改善箇所説明図

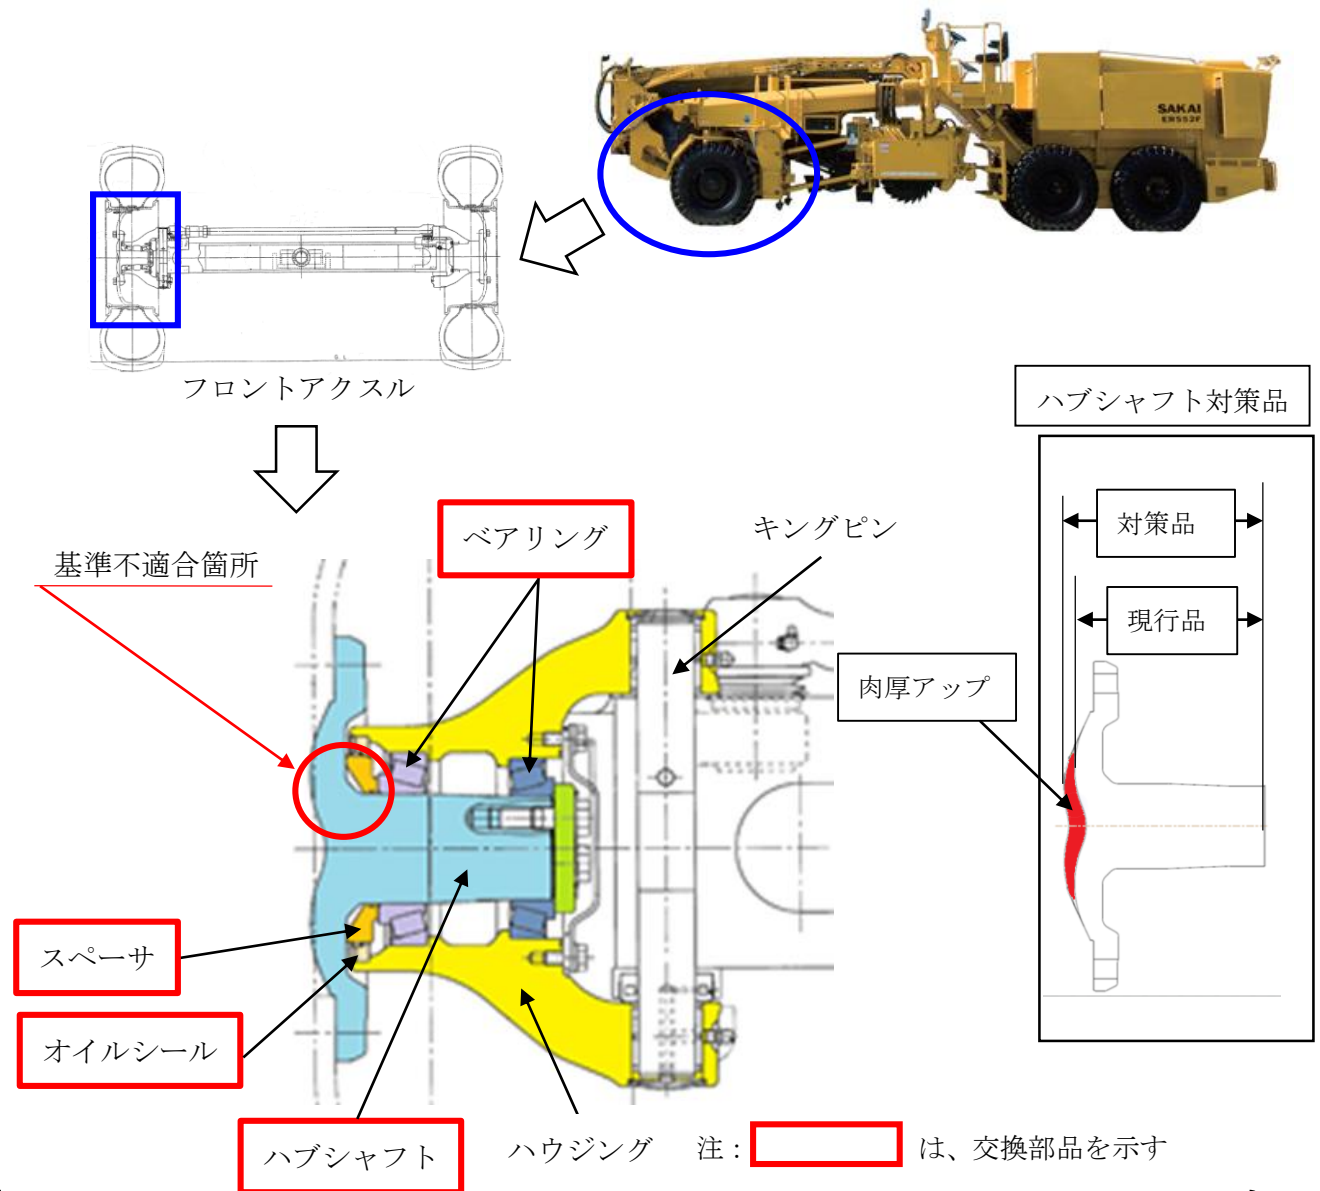
グレーダのフロントアクスルにおいて、ハブシャフトの耐久力が不足しているため、高速で旋回するなどした場合にハブシャフトに亀裂が入るものがある。そのため、そのままの状態では車両の使用を続けると亀裂が進展し、最悪の場合、ハブシャフトが折損してタイヤが車両から脱落するおそれがある。

全車両、フロントアクスルのハブシャフトを対策品に交換する。またハブシャフト交換時にベアリング、スパーサ、オイルシールを新品に交換する。
